Demande d'examen au cas par cas préalable à la réalisation éventuelle d'une évaluation environnementale d'une centrale solaire photovoltaïque au sol

Réponse à la demande de compléments de la Direction Régionale de l'Environnement,
de l'Aménagement et du Logement

Centrale solaire photovoltaïque au sol à Saint-Aubin-des-Châteaux

Au lieu-dit « La Veuquais »

Figure 2 : Illustration de l'effet des modules sur l'écoulement des eaux de pluie (source : Installations photovoltaïques au sol - Guide de l'étude d'impact)

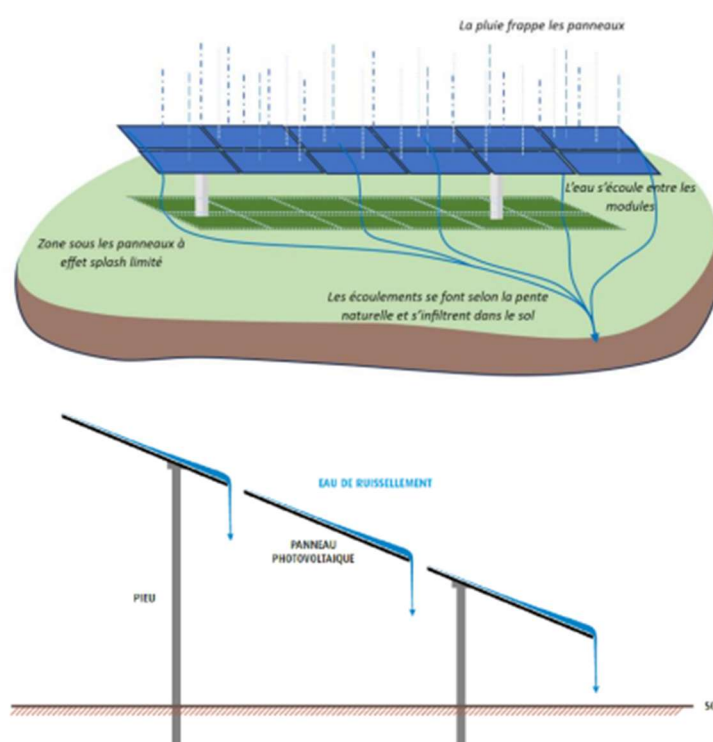
Indiquer l'espacement entre les tables ainsi que les conditions d'écoulement des eaux pluviales sur et le long des tables.

L'écoulement des eaux pluviales sur les panneaux sera fractionné du fait des espaces de vide existants entre les panneaux. L'eau rejoint par gravité la surface enherbée au sol, dont la topographie et donc l'axe de ruissellement sera inchangé.

Un espace suffisant sera prévu afin de permettre à l'eau de s'écouler entre les panneaux (panneaux non jointif).

De plus, l'espacement entre deux rangées de panneaux sera de 3,5 m. L'eau de pluie tombant sur chaque panneau s'écoulera dans le sens d'inclinaison de ce dernier vers le sol au niveau de l'espacement entre chaque module. La concentration des eaux de ruissellement ne se fera qu'à l'échelle de la superficie d'un module (environ $2,7 \text{ m}^2$) et restera donc minime.

Figure 4 : plan d'implantation du projet

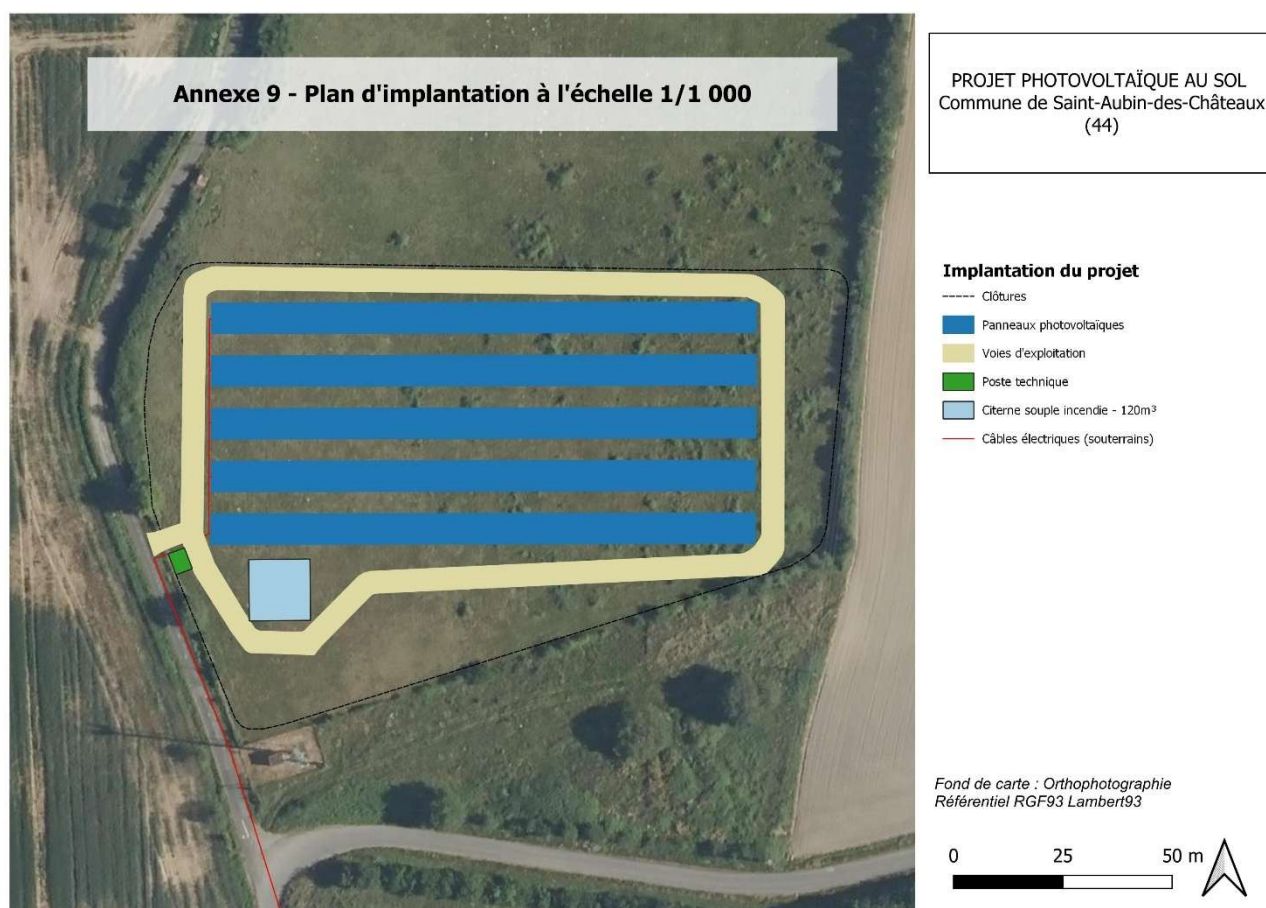
La description des travaux pour le **raccordement** entre les **ombrières** et le **poste électrique** sont nécessaires. Ils devront être reportés sur le plan du projet. Vous préciserez la longueur et la profondeur des tranchées de raccordement interne.

Les panneaux photovoltaïques sont interconnectés directement à l'arrière des modules. Les liaisons aboutissent ensuite aux boîtes de jonction, fixées directement sur les structures métalliques en bout de rangées. Ces boîtes sont elles-mêmes raccordées aux onduleurs, installés également sur les structures. Ensuite des câbles enterrés relient les onduleurs au poste technique qui regroupe poste de transformation et poste de livraison. L'ensemble des réseaux est réalisé en souterrain, en accotement des voies.

La profondeur des tranchées de raccordement interne sera de 80 cm minimum pour une longueur totale d'environ 60m.

Le plan du projet a été modifié en conséquence :

Figure 6 : plan d'implantation et schéma de localisation du balisage par rapport aux zones humides

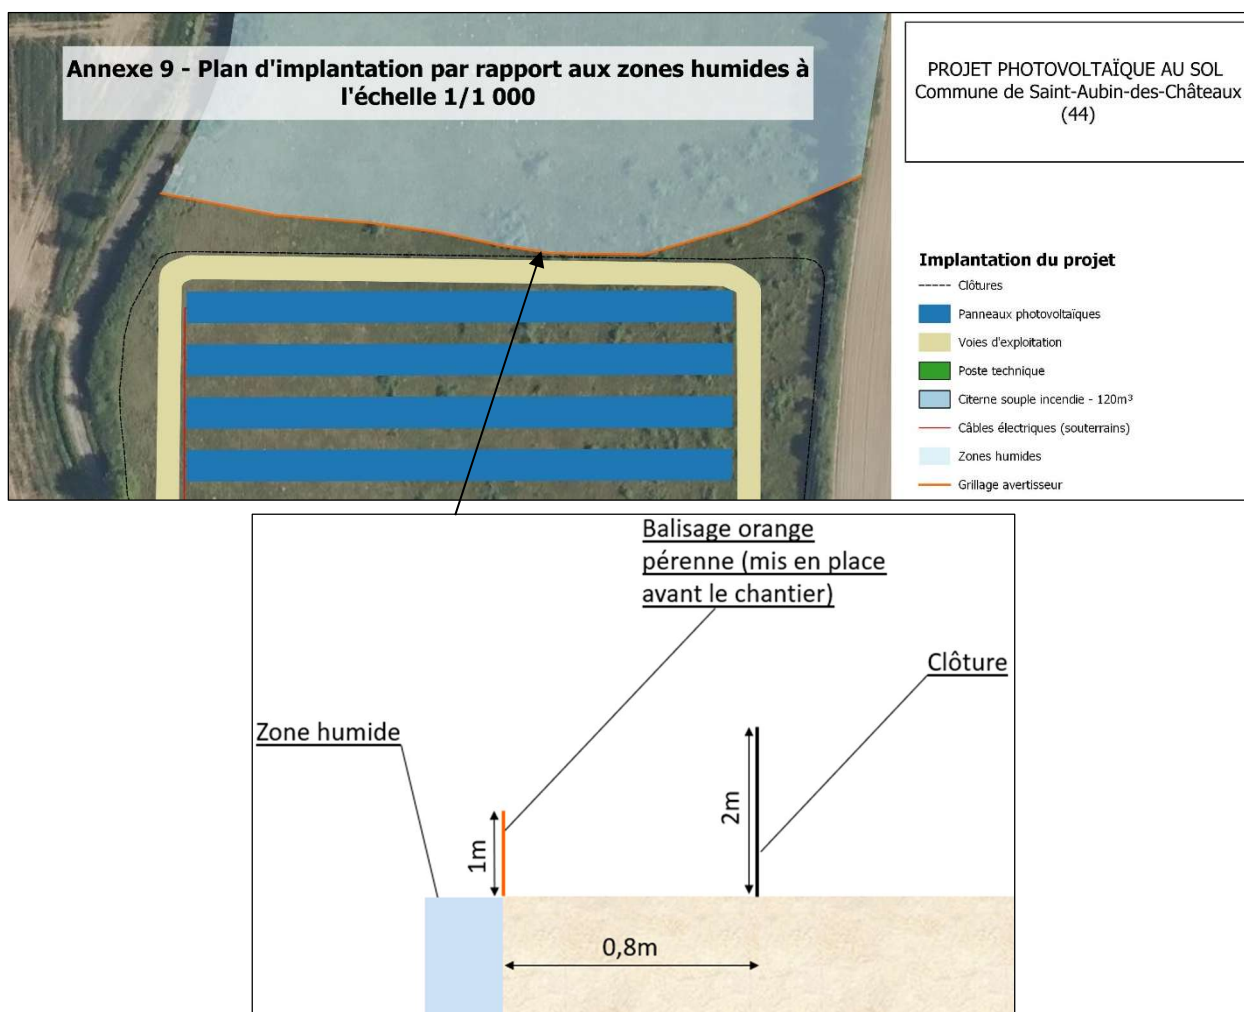
Vous apporterez des précisions sur les mesures prises pendant les travaux pour éviter et/ou réduire les impacts sur les sols et les zones humides liés au passage (tassement) des engins de chantier. Indiquer le revêtement des pistes d'accès et de circulation périphériques.

Concernant les zones humides, **un évitement strict sera mis en place**. En effet, avant la phase de travaux, un géomètre réalisera un piquetage de la zone humide. Il disposera un balisage orange pour représenter la zone de mis en défens. Ensuite, la clôture permanente sera créée depuis l'intérieur du site (aucun engin ne circulera sur la zone humide, grâce à la délimitation effectuée par le géomètre). Enfin, les voies internes au projet seront aménagées.

La construction de la centrale photovoltaïque nécessitera principalement des engins légers. Les engins lourds circuleront exclusivement sur les pistes internes en GNT qui est un matériau drainant. L'impact sur l'écoulement des eaux par tassement ou orniérage est donc estimé à faible.

Photomontage depuis la route de la Veuquais.

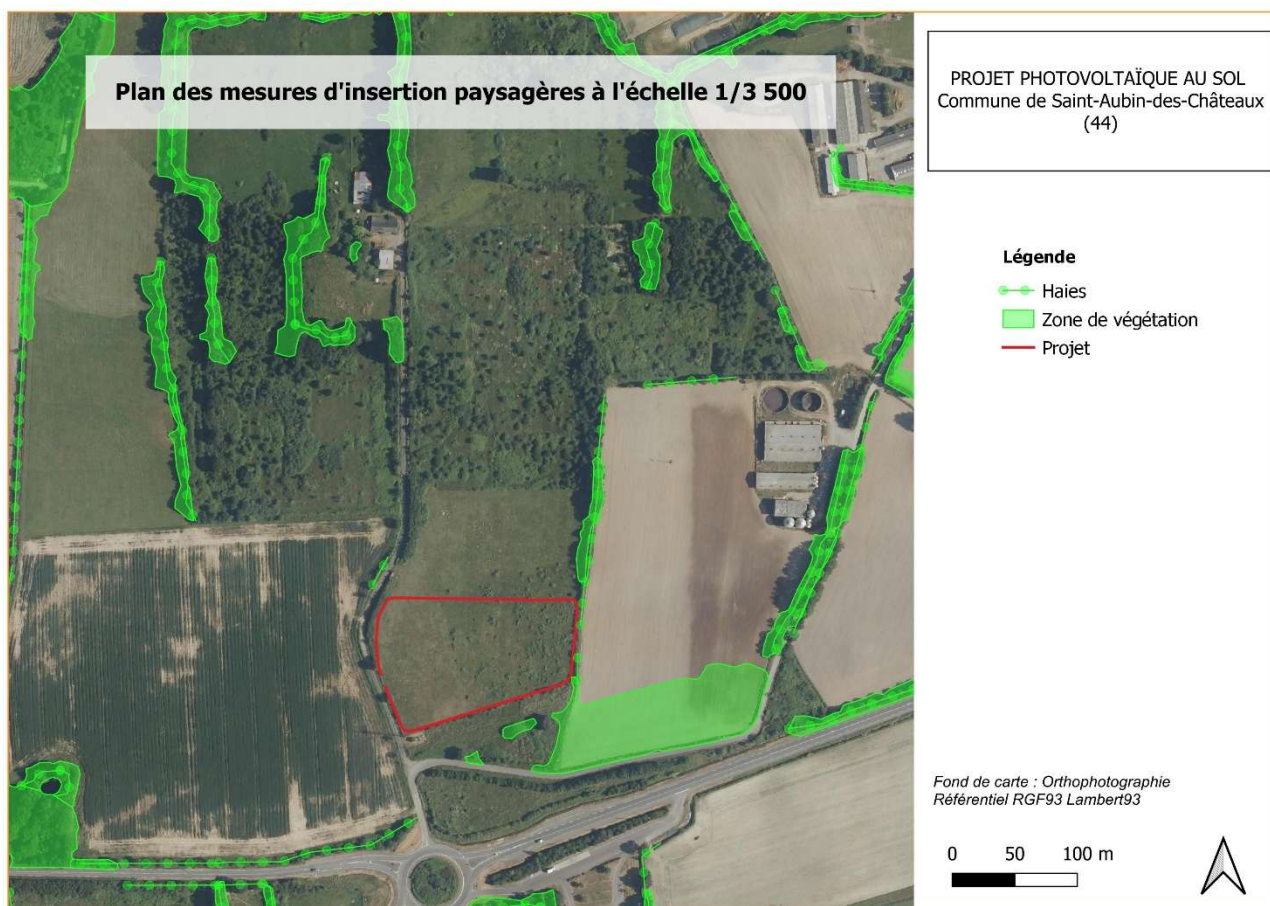
Rubrique 6.1 : il convient de détailler les mesures d'insertion paysagères du projet vis-à-vis des habitations et des axes de circulation à proximité. Des photographies avec des simulations d'implantation depuis plusieurs points de vue permettrait de mieux appréhender l'insertion paysagère du projet. Préciser sur le plan du projet la localisation des éventuelles plantations envisagées et détailler les essences qui seront plantées. Il est attendu une analyse des incidences paysagères cumulées du projet avec le parc éolien existant à proximité.

Pour mieux appréhender l'insertion paysagère du projet, voici les photomontages réalisés.

Compte tenu de la végétation existante en périphérie du site et de l'éloignement des premières habitations, le projet présente une faible visibilité depuis les zones habitées et les axes de circulation.

Le projet prévoit par ailleurs la conservation des lisières végétales existantes, complétée si nécessaire par la mise en place de haies paysagères afin de renforcer l'intégration visuelle du site.
